Mission régionale d'autorité environnementale
ÎLE-DE-FRANCE

**Avis délégué
sur le projet de renouvellement urbain
du quartier Youri Gagarine à Romainville (93)**

**N° APJIF-2025-074
du 05/08/2025**

Illustration 4 : Carte des projets retenus pour l'analyse des impacts cumulés avec le projet (EI, page 32)

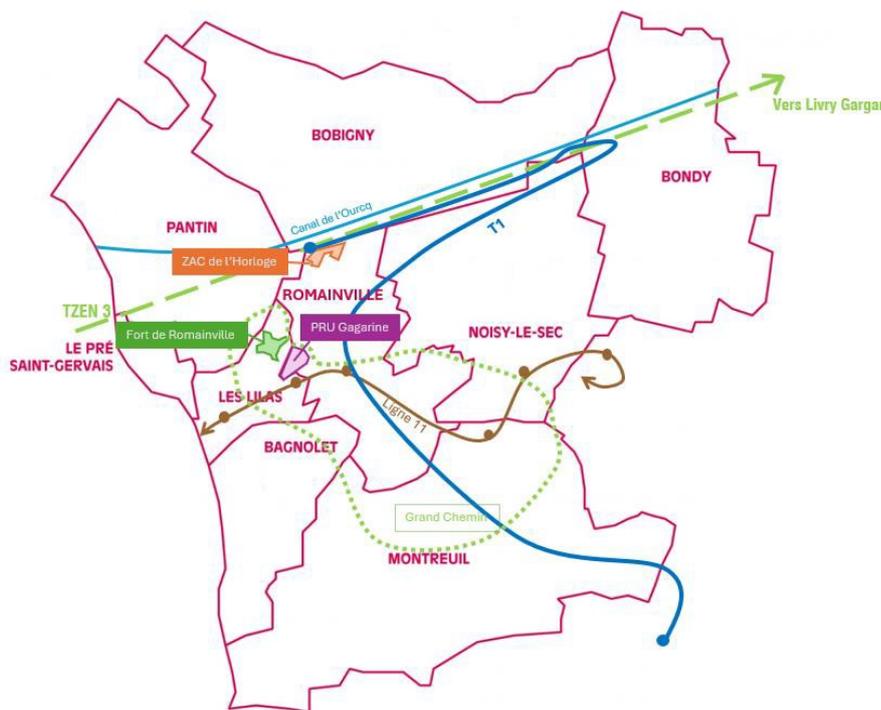
L'analyse des impacts cumulés est étudiée en ce qui concerne l'interaction avec le projet de boucle végétalisée et piétonne intercommunale du Grand Chemin qui borde le nord du quartier sur la rue Vassou et la génération cumulée du trafic avec les projets voisins de la Zac de l'Horloge à Romainville et le projet de Fort de Romainville aux Lilas. Les projets de transports en commun de prolongement du tramway T1 jusqu'à Val de Fontenay et le projet de bus à haut niveau de service Tzen 3 sont évoqués mais leurs impacts ne sont pas étudiés.

Illustration 10 : Faisceaux de continuité écologique traversant le plateau de Romainville identifiés par l'OAP Environnement du PLUi d'Est Ensemble (OAP Environnement, page 51)

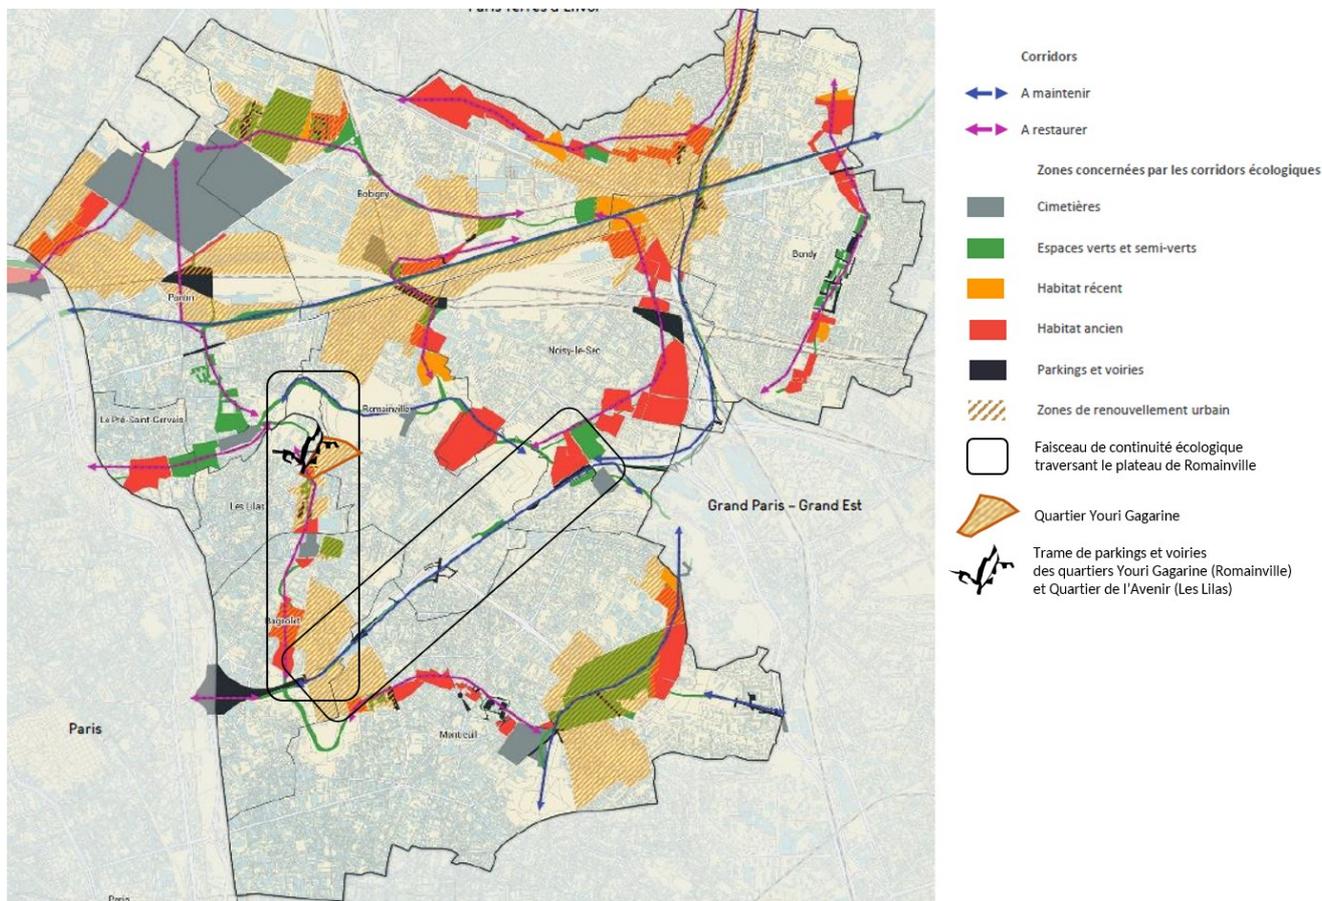
Ces éléments ne sont pas présentés dans la description de l'état initial de l'environnement du projet, en outre l'atteinte des objectifs définis par l'OAP Environnement mériterait d'être justifiée concernant :

- la végétalisation et la désimperméabilisation des aires de stationnement en surface ;
- l'aménagement de poches végétales refuges ;
- l'augmentation de 10 % ou plus de la part d'espaces végétalisés et arborés ;
- la faisabilité d'un prolongement des espaces de pleine-terre végétalisés au sein des quartiers avoisinants et selon le faisceau de la continuité écologique nord-sud identifiée au PLUi.

- revoir le niveau d'enjeu concernant les continuités écologiques ;
- justifier l'atteinte des objectifs définis par l'OAP environnement du PLUi d'Est Ensemble relatifs aux continuités écologiques et espaces tampons des réservoirs de biodiversité dans le cadre du projet ;
- le cas échéant, anticiper leur prise en compte dans le cadre du projet d'aménagement initialement inclus dans le périmètre du projet et situé à l'extrémité sud entre la rue Paul Langevin et la rue de Paris sur la commune des Lilas.

Illustration 11 : Aire rapprochée de l'étude écologique incluant des « espaces périphériques fonctionnels », carte des habitats naturels (gauche) et carte des continuités écologiques locales (annexe 11, pages 18 et 25).

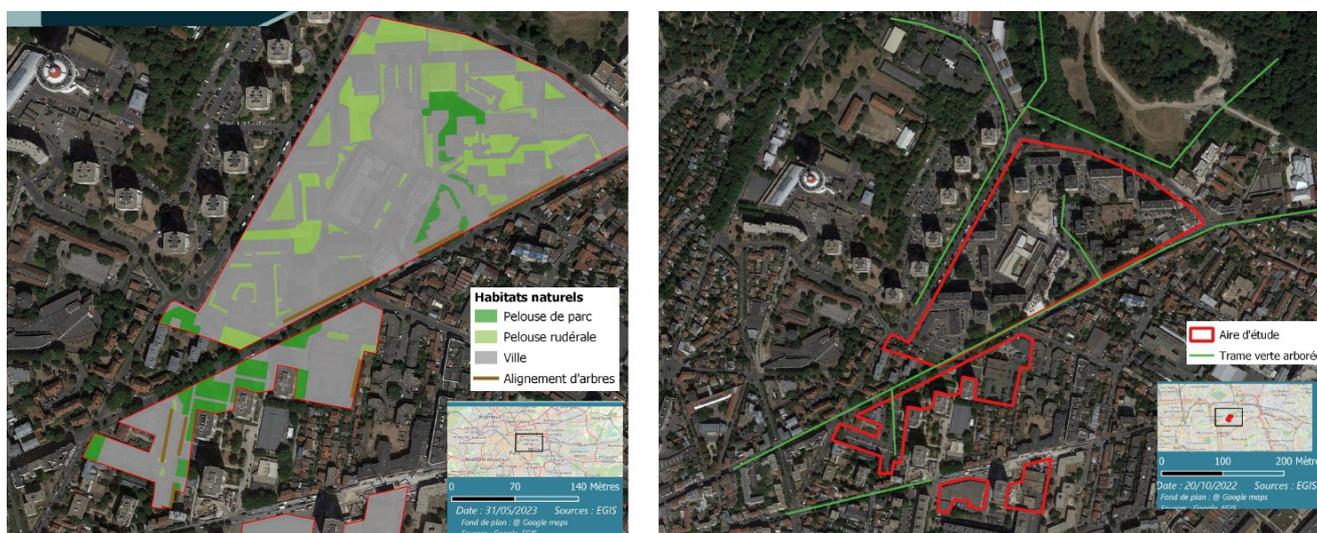
En revanche, l'aire d'étude n'est pas étendue au nord ou à l'ouest de la zone projet, dans les secteurs concernés par des espaces tampons des réservoirs de biodiversité identifiés au PLUi.

Illustration 13 : modélisation des trafics engendrés par le projet, le tracé des nouvelles voies créées par le projet correspondent à une version obsolète du projet. Le trafic étant limité à la desserte locale pour ces nouvelles voies créées, le trafic généré est limité. (annexe 9, page 49)

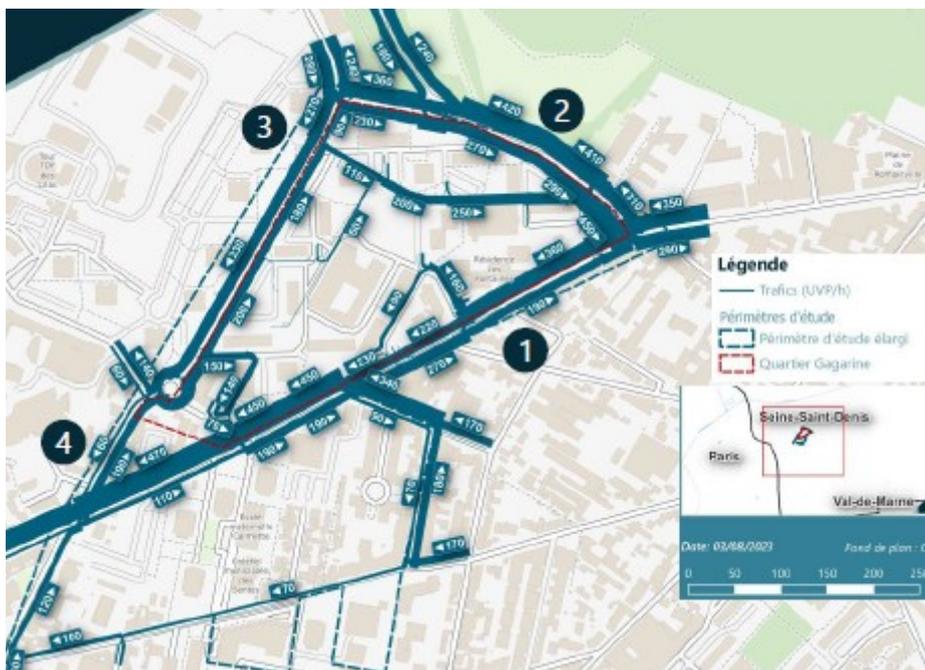
L'Autorité environnementale note pour les modélisations de trafic généré par le projet que le schéma de voirie ne semble pas correspondre au tracé retenu des nouvelles rues dans le cadre du projet. Les résultats des modélisations permettent d'envisager des reports et une augmentation de trafic limitée. À noter que les hypothèses de génération de trafic tiennent compte du nombre de nouveaux logements créés et s'appuient sur une part modale de véhicules particuliers de 28 % soit leur part modale sur le territoire des communes des Lilas et de Romainville confondues.

Illustration 16 : préconisations prioritaires pour l'aménagement des accès piétons et cycles à la station de métro Serge Gainsbourg (IAU, 2012).

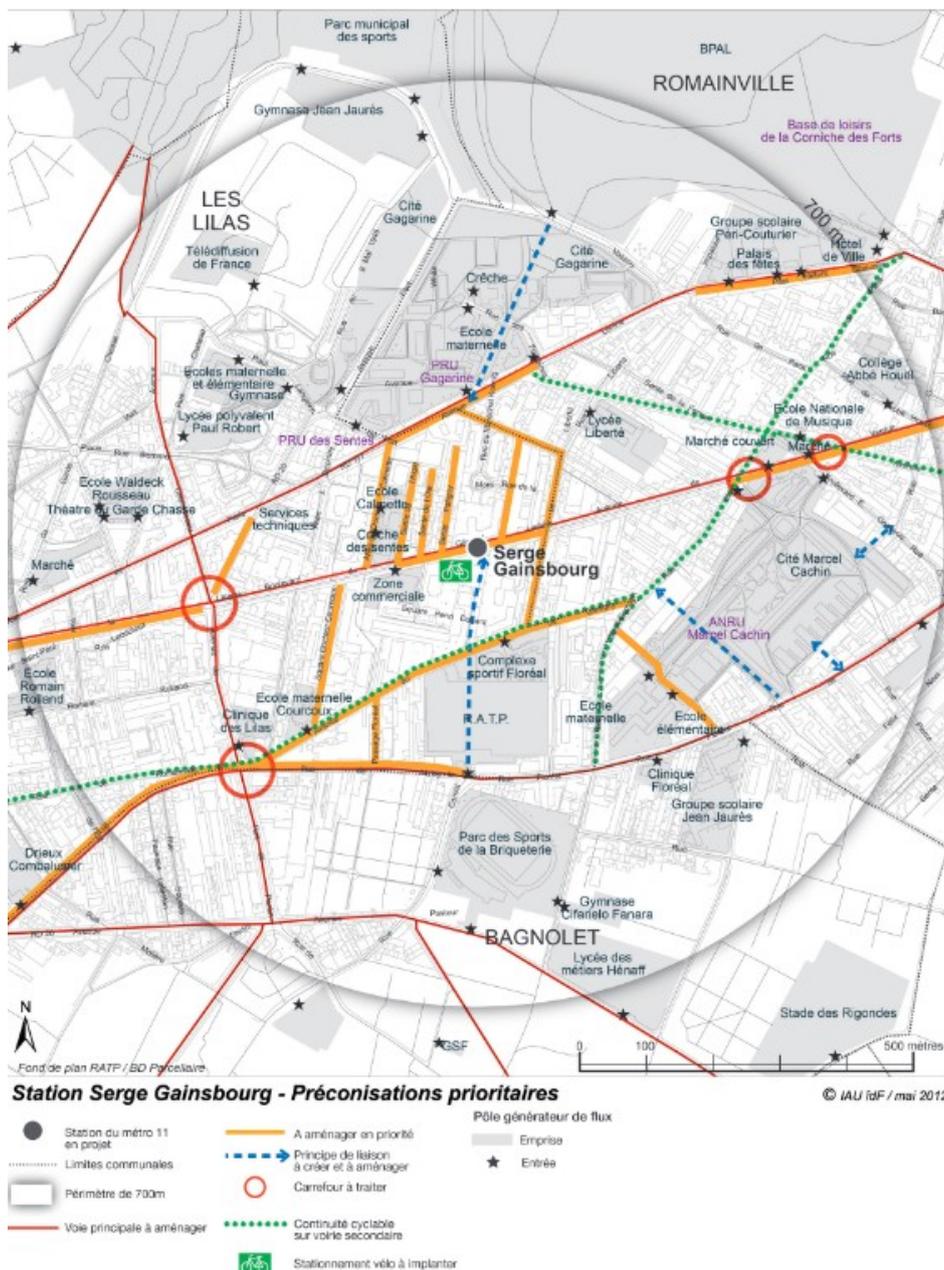
Le dossier d'étude d'impact ne mentionne pas la liaison cyclable prioritaire pourtant prévue au Plan Local des Mobilités, le long de la rue Lénine, dans les aménagements en projet à proximité de la zone du projet. L'absence de liaison cyclable sur ce segment constitue une discontinuité notable également identifiée comme aménagement prioritaire pour améliorer les accès à la station du métro Serge Gainsbourg (étude IAU, 2012).

- détailler la chaîne de déplacement des modes actifs, depuis le logement jusqu'aux principales destinations quotidiennes ;
- préciser les hypothèses et données disponibles permettant d'évaluer les effets de la nouvelle desserte du quartier par la ligne du métro 11 en termes de report modal et de besoins en stationnement et en liaisons piétonnes et cyclables sécurisées ;
- le cas échéant, préciser les conditions de réalisation de la liaison cyclable le long de la rue Lénine et d'éventuels aménagements transitoires de sécurisation des itinéraires cyclables traversant ou empruntant cet axe.

Illustration 17 : Carte des pollutions aux métaux et hydrocarbures identifiées par l'étude de pollution des sols de mars 2025 (Annexe 14b, page 229, modifié)

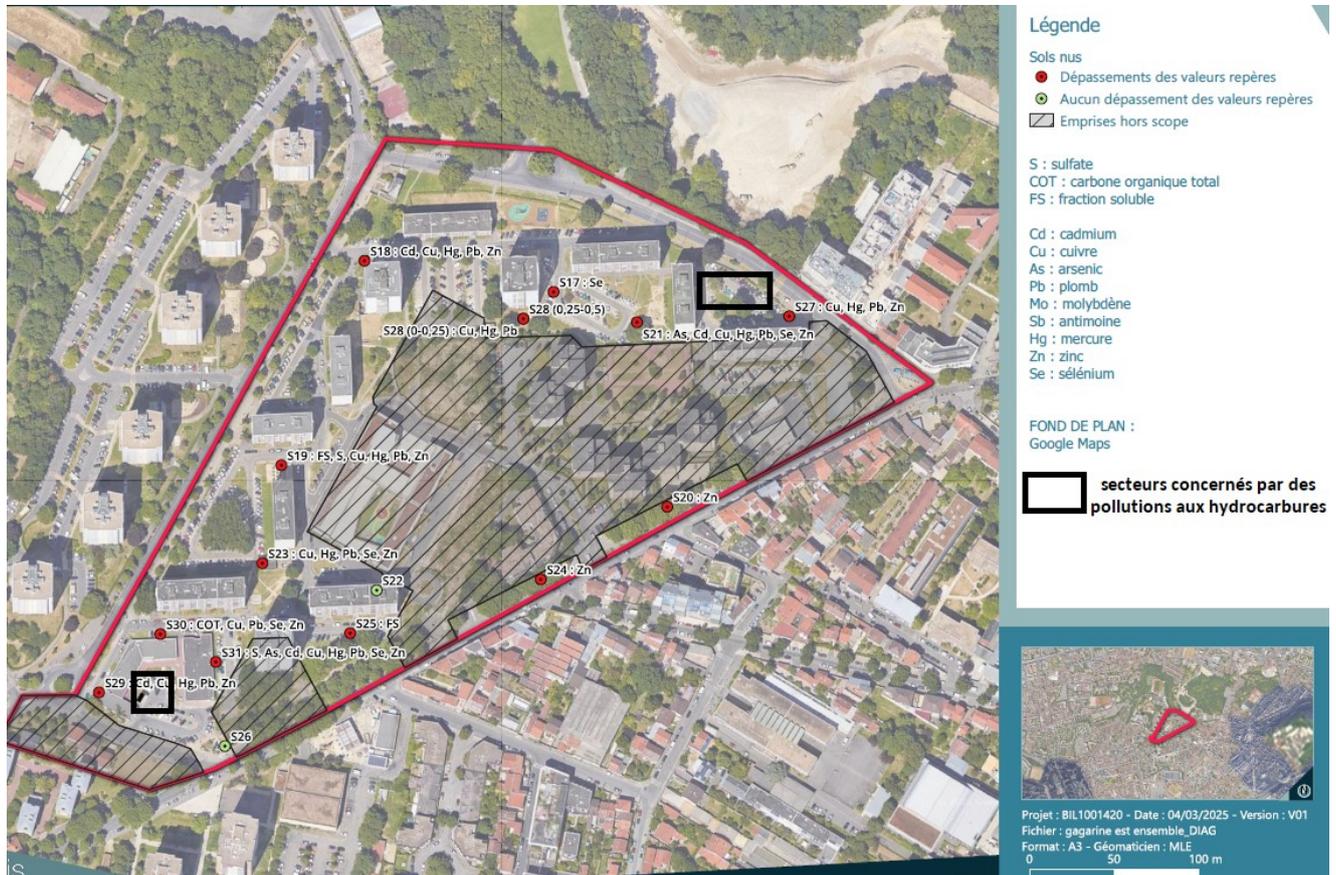
- des contaminations en hydrocarbures à des profondeurs variables, avec l'identification de deux pollutions au droit de futures constructions neuves. Pour le lot 9 au sud-ouest du quartier (sondages S14 et S14b), cette pollution concerne des hydrocarbures probablement en raison d'une fuite des cuves. Les sondages ont été réalisés jusqu'à 5 m de profondeur et permettent de circonscrire la pollution en profondeur. Le lot 10 au nord-est du quartier (s8 et s9) présente une pollution en hydrocarbures correspondant potentiellement à une fuite d'huile de vidange. La pollution semble s'étendre sur une épaisseur de 1 mètre et son extension en superficie n'a pas été délimitée par l'étude.

- de conduire une campagne supplémentaire en vue de compléter le diagnostic des pollutions sur les zones non échantillonnées et délimiter la pollution aux hydrocarbures au droit du lot 10 au nord-est ;
- de conduire des investigations supplémentaires de la pollution aux hydrocarbures avec un pack analytique plus large, incluant deux prélèvements de gaz du sol afin d'apprécier les risques sanitaires par inhalation ;
- de réaliser un plan de gestion des sols et une évaluation quantitative des risques sanitaires (EQRS).

- conduire les investigations complémentaires de pollution des sols incluant les deux sites référencés sur Basias situés le long de la rue de Lénine ;
- inclure dans le plan d'échantillonnage des investigations complémentaires des points de prélèvements au niveau de l'aire de stationnement des lots I et M au droit de l'aire de jeux prévue par le projet ;
- réaliser un plan de gestion des sols et une évaluation quantitative des risques sanitaires afin de justifier la compatibilité du projet avec les usages prévus.

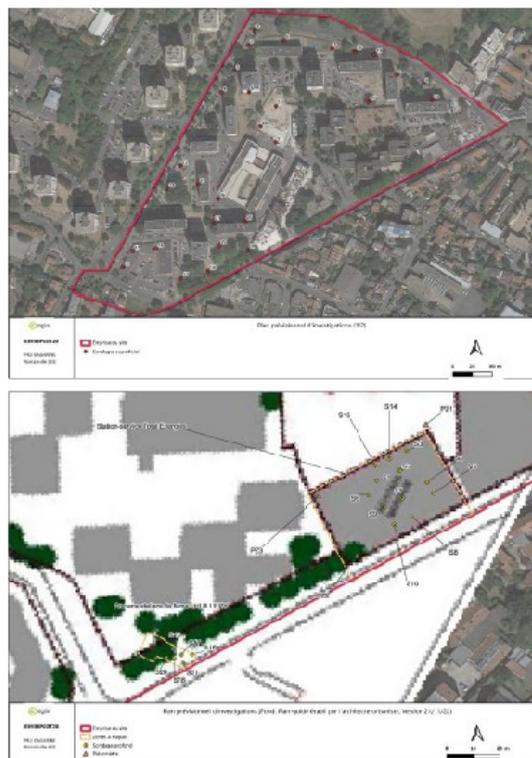
L'Autorité environnementale accueille positivement le schéma des investigations complémentaires proposé au sein de l'étude d'impact et souligne l'intérêt de l'inclusion des deux sites référencés sur Basias dans le plan d'échantillonnage. Elle note cependant que ce plan devrait inclure des points de prélèvement sur l'emprise de l'aire de stationnement des lots I et M (illustration 18). Cette zone qui doit accueillir une aire de jeux à destination d'un public sensible est susceptible de présenter des contaminations issues de pollutions accidentelles.

Illustration 20 : Carte des points de mesure de la qualité de l'air, la situation des points de mesure n'est pas justifiée et leur situation apparaît en retrait des principaux axes routiers qui longent le quartier (annexe 7 page 15).

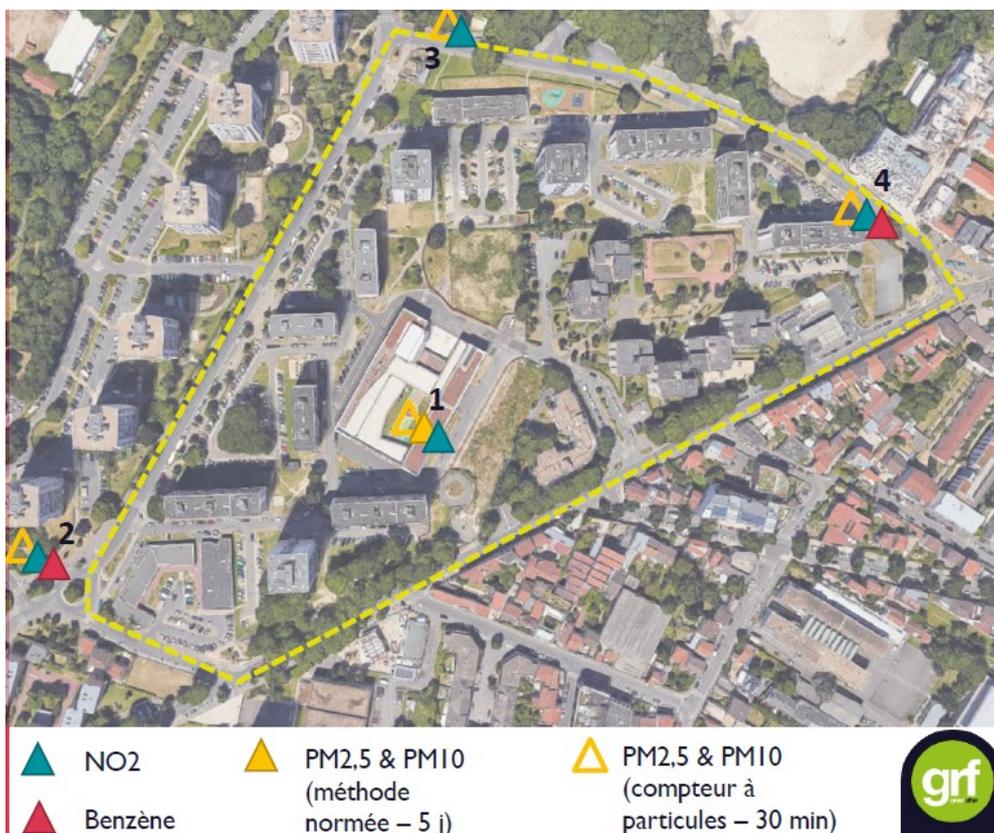
Le plan d'échantillonnage est décrit mais ne précise pas les raisons du nombre et de l'implantation des points de mesures. Le point 1 cible un établissement accueillant un public vulnérable (ensemble scolaire Maryse Bastié), les autres points de mesure ne sont en revanche pas positionnés de façon évidente pour mesurer l'exposition aux pollutions issue des principaux axes routiers (trafic moyen journalier annuel de 8 000 véhicules) qui bordent le quartier: rue Lénine et rue Paul Doumer. Le point de mesure 4 est positionné à proximité de la station essence au nord de la rue Lénine mais sa situation en termes de distance et d'orientation par rapport aux vents dominants n'est pas justifiée.

Le dossier ne comporte pas de justification de l'échantillonnage sur la zone de projet. L'Autorité environnementale rappelle que le choix des emplacements de mesure doit répondre au critère de représentativité sur l'aire d'étude et appelle à l'avenir à une vigilance accrue dans la définition et la justification du plan d'échantillonnage selon l'environnement, les sources et les cibles principales de l'aire d'étude.

Illustration 24 : Simulation de la régulation thermo-surfacique avant et après projet. Malgré une amélioration, le projet ne permet pas d'atteindre une valeur suffisante pour corriger l'effet de surchauffe urbaine du quartier (annexe 6 page 22).

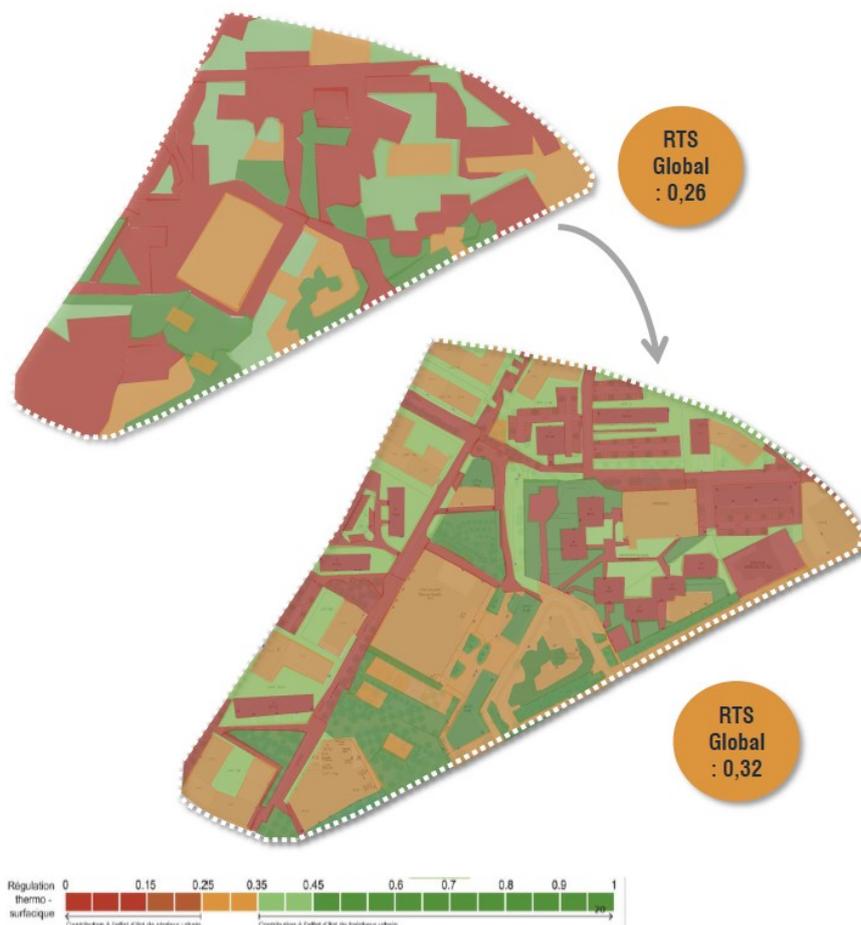
La simulation de la régulation thermique surfacique est présentée pour le projet mais ne permet pas de connaître les hypothèses du calcul, en particulier les hypothèses de coefficient appliqué à chaque emprise. La comparaison entre l'état initial et le projet permet de constater une légère amélioration, le RTS global du quartier est estimé à 0,32 contre 0,26 et reste faible. L'étude conclut que l'effet d'ICU reste inférieur à la limite de 0,35 pour laquelle un ensemble est considéré comme neutre du point de vue de la surchauffe urbaine.
